関西電力株式会社高浜発電所第2号機の工事の計画の  
技術基準規則等への適合性に関する審査結果  
(第3回分割申請分)

原規規発第1910243号  
令和元年10月24日  
原子力規制庁

##### ① 原子炉冷却材圧力バウンダリの減圧操作機能

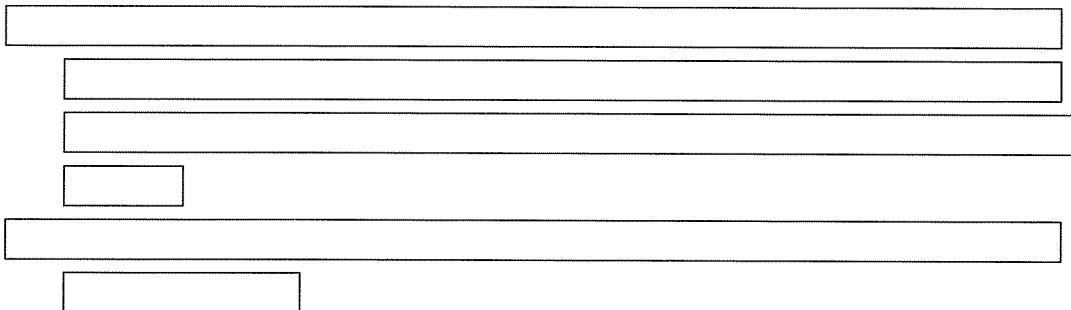
- a. 原子炉冷却材圧力バウンダリの減圧操作機能について、設置変更許可申請書の設計方針及び第61条で要求される機能を考慮して、以下 [ ] のとおりの設計としていること

- b. 具体的には、以下 [ ] のとおりの設計としていること

規制庁は、申請対象設備が原子炉冷却材圧力バウンダリの減圧操作機能を確保するためには必要な構造・強度を有する設計としていること、及び当該設備が必要な機能・性能を有する設計としていることから、「実用発電用原子炉及びその附属施設の技術基準に関する規則の解釈」（原規技発第1306194号（平成25年6月19日原子力規制委員会決定）。以下「技術基準規則解釈」という。）の規定に適合していることを確認した。
